# 新竹縣政府工程查核代表照片表

工程名稱：關西鎮牛欄河區排護岸崩塌復建工程

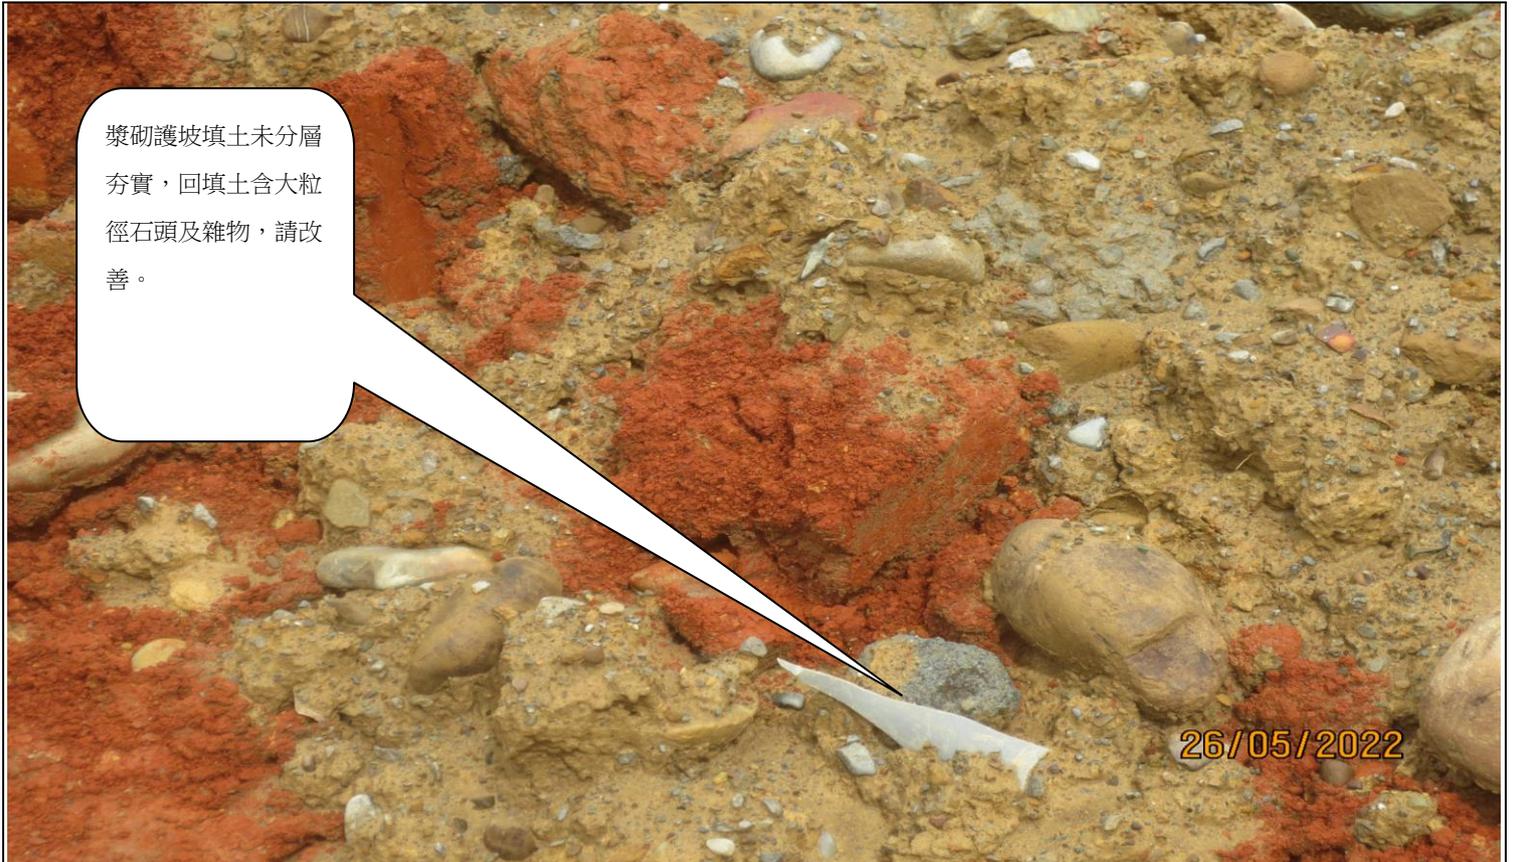
混凝土表面殘留雜物（已完成擋土牆-護岸）發現鐵絲未剪除。

混凝土表面殘留雜物（已完成擋土牆-護岸）發現鐵絲未剪除。
